修理報告書（引取り修理）

配布先	客先	納入先	新鋭工業 株式会社 東京支店 殿	機種	OED-1000
環営	環品	顧客名	やまだ胃腸内科小児科クリニック 様	機番	100689
		所在地	栃木県宇都宮市鶴田町 718-2	納入日	2013 年 05 月 09 日
		点検者	中澤一裕	作業時間	
		受付日	2021 年 12 月 20 日		
計	3	返送先	納入先と同じ	出荷日	2022 年 01 月 05 日

オゾン水内視鏡殺菌機 OED-1000 タッチパネル画面変更のお知らせ

1：起動と終了画面

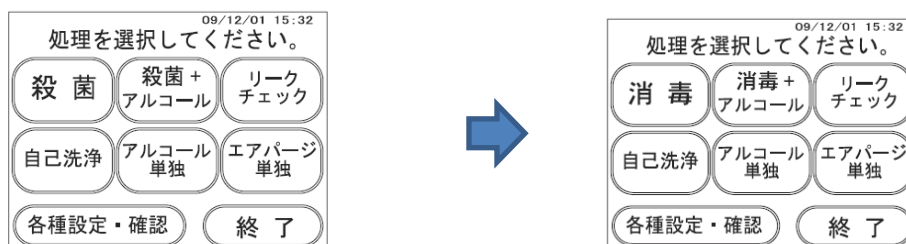
起動画面・・・「OED-1000」から「OED-1000S」に表記が変わりました

終了画面・・・終了ボタンを1秒長押し⇒終了ボタンを押して「はい」を押してください

3：「消毒」「消毒+アルコール」画面

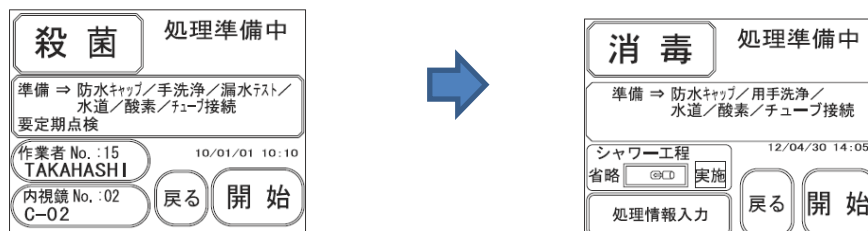
- ・シャワー工程は「実施」にしてください
- ・作業者、内視鏡を選択する場合は「処理情報入力」ボタンを押してください
